Munkedals
Kommun

Jävsnämnden

- 1 Bygglov för tillbyggnad, ombyggnad och fasadändring av förskola/skola, KROKSTADS-SANDÅKER 1:16

HEDEKAS SKOLA

NYBYGGNADSKARTA

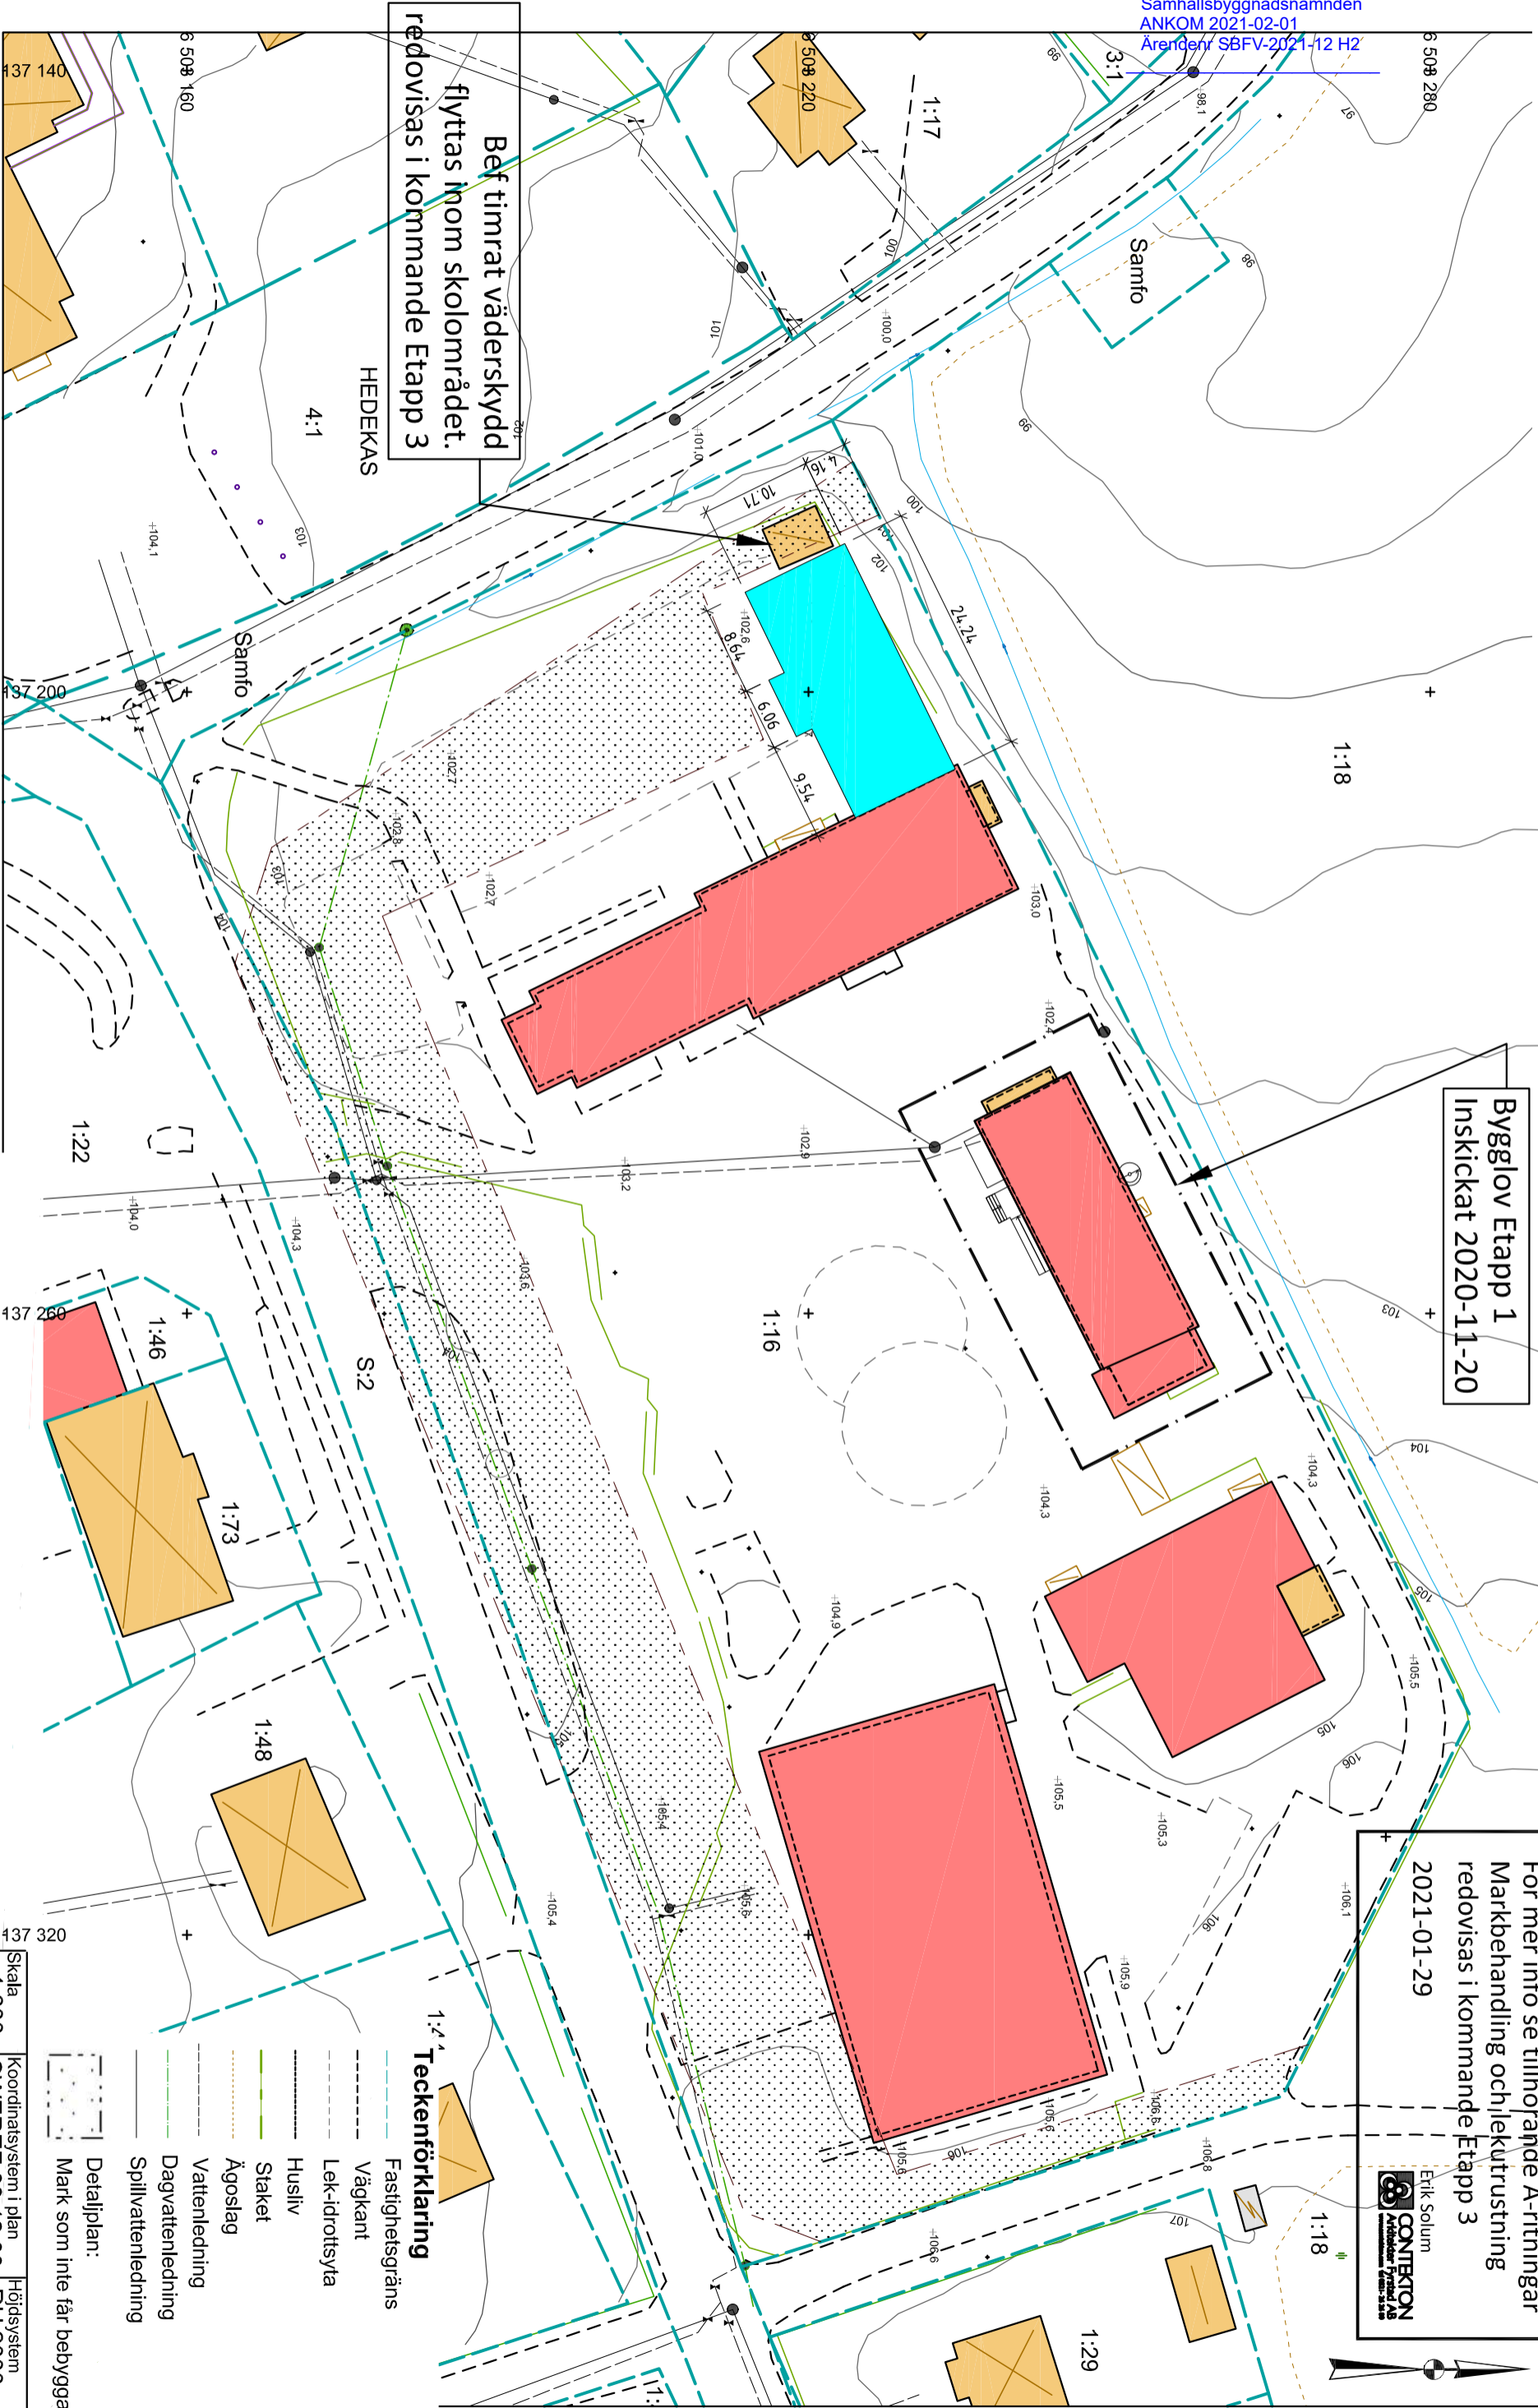
Inom fastigheten finns kommunala VA-ledningar, se bifogad karta. Planerade åtgärder får inte skada ledningarna eller hindra åtkomsten till dem.

Ombyggnad
 Hus A ,D och G
 Plan 0
 Efter ändring

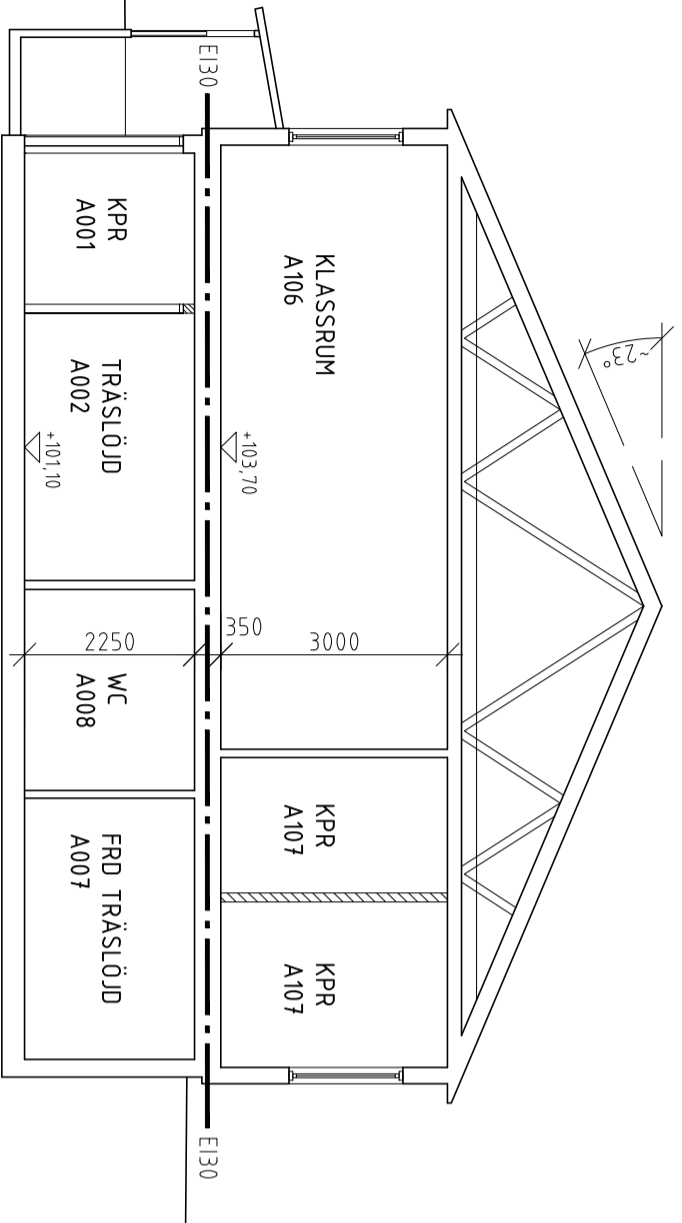
Efter ändringen kommer källarplanet, plan 0, i Hus A att bestå av träslöjd-, syslöjd- och musiksalar. Det är av stor vikt att säkerställa ett bra inomhusklimat gällande exempelvis ljus och radonnivåer. Rum där barn vistas permanent ska ha tillräckligt med dagsljus. Fönsterytan bör vara minst 10 procent av golvytan. Det innebär att exempelvis källarlokalerna är olämpliga för barnomsorg om tillräcklig fönsteryta inte kan tillhandahållas. Radongashalten ska alltid kontrolleras i lokaler för skola och barnomsorg. Radongashalten får inte överstiga 200 becquerel per kubikmeter (Bq/m³). Radongashalten ska kontrolleras minst var 10:e år samt
